# Ansøgning om dispensation til bygningsændringer, matr. 435 og 438, Øster Kvarter

## Lokalplan 579 Laksegade Øst

Kings Quarter Cluster 2

Gadefacader Laksegade - Fremtidige forhold

## LA08 - LA06 GÅRDRUM OG TAGTERRASSE

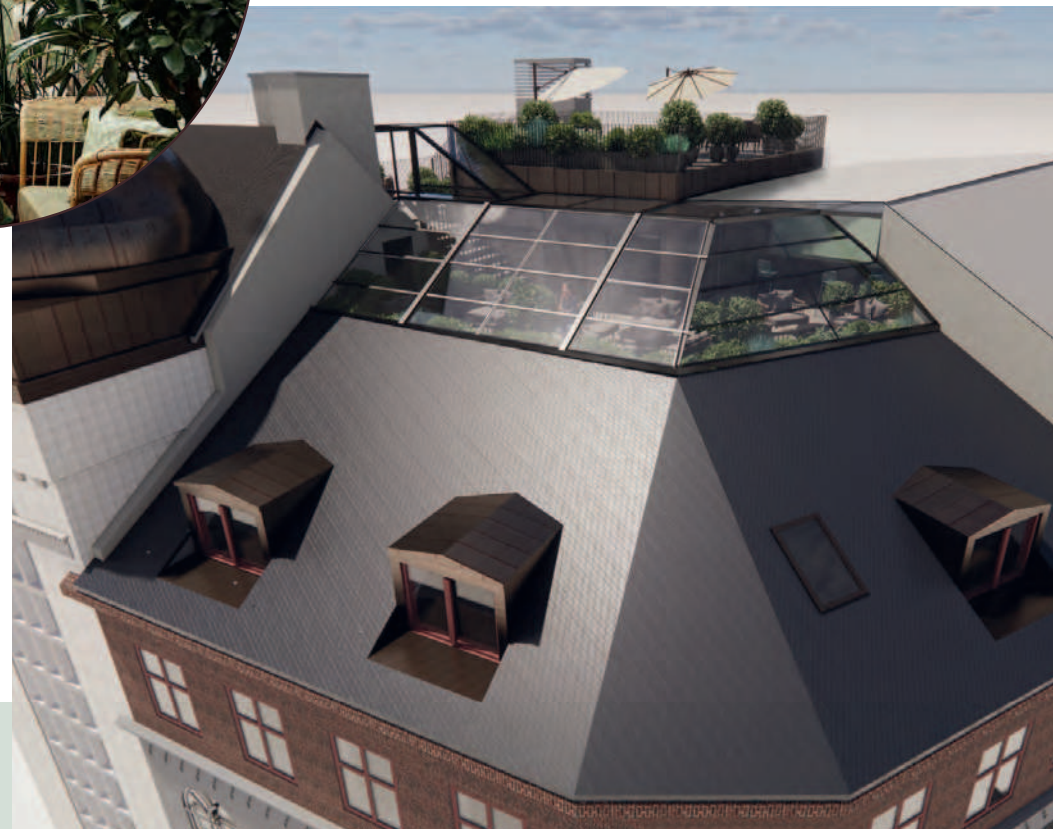
Tagterrassen etableres som et stort attraktivt taglandskab med det primære niveau over atriet på LA06. Tagterrassen etableres her med mulighed for overdækning i glas.

Tagterrassen etableres i flere niveauer med det laveste niveau som det primære.

## HK06-08, FRIAREAL

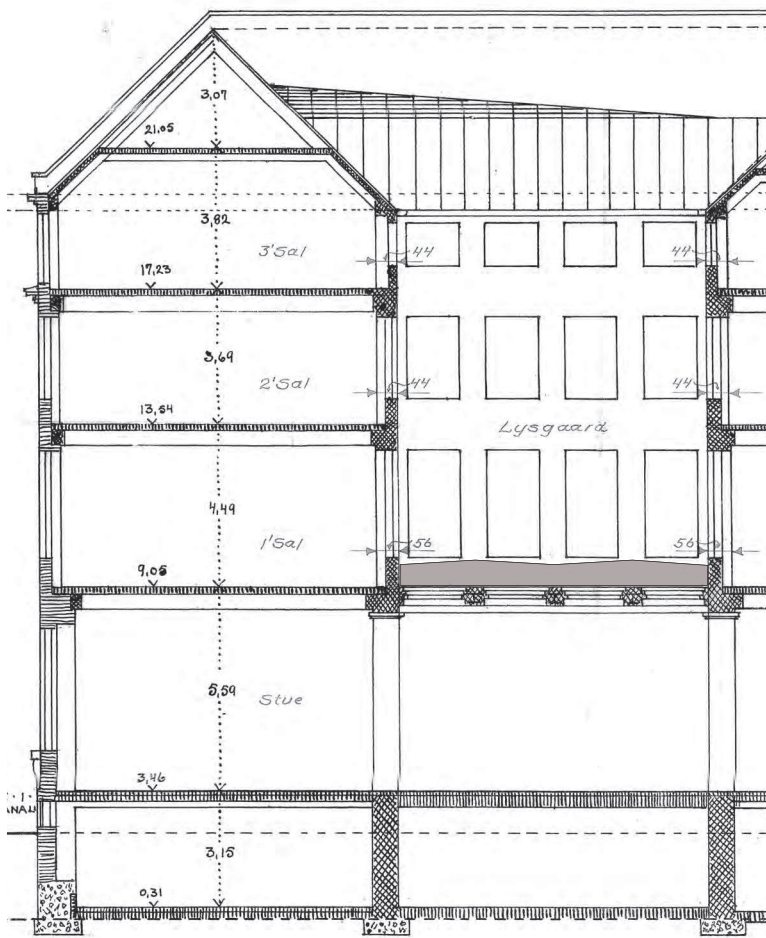
Som det fremgår af billederne på denne side, ligger belægningen i det nuværende gårdrum i HK06-08 i niveau med underkant vinduer. Det svarer til at gårdrummet ligger 770 mm højere end gulvkoten på samme etage.

Der er i dag ikke adgang til gårdrummet for andre end bygningens driftsfolk.

På det ældre snit er vist en opbygning for det eksisterende gårdrum, med belægning i granit.

Som det fremgår af snittet, er gårdrummet placeret over et tidligere ovenlys for banksalen i stueplan.
